府民公募型整備事業 (府民提案型) < 既要望 >)

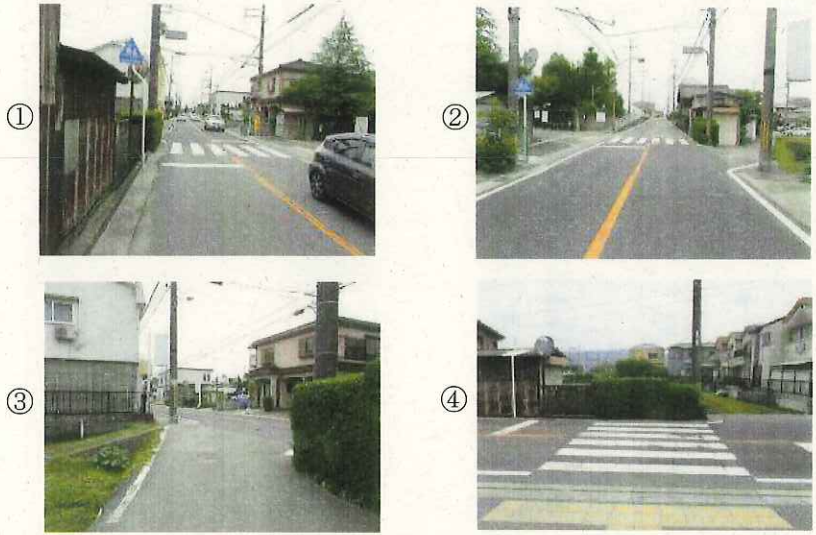
<p>整理番号</p>	<p>5</p>	<p>写真</p>	
<p>交通安全施設</p>	<p>信号機 (新設・押ボタン式)</p>		
<p>所在地</p>	<p>京田辺市宮津宮ノ下20番地1先 八幡木津線 三山木小学校正門前</p>		
<p>現在の状況</p>	<ul style="list-style-type: none"> 交通規制 交差点図面に記入のとおり 付近の環境 周辺は旧来からの住宅が密集しており、西側は三山木小学校の正門となっている。 		
<p>要望内容</p>	<p>三山木小学校の通学路となっており、児童の安全な横断を確保するため、当該交差点に信号機の設置要望 (受付番号131)</p>		
<p>位置図</p>		<p>交差点図面</p> 	
<p>対応案</p>	<p>横断歩道の東側に信号の柱を設置する場所がなく、歩行者の滞留スペースもないため、実施しない。</p>
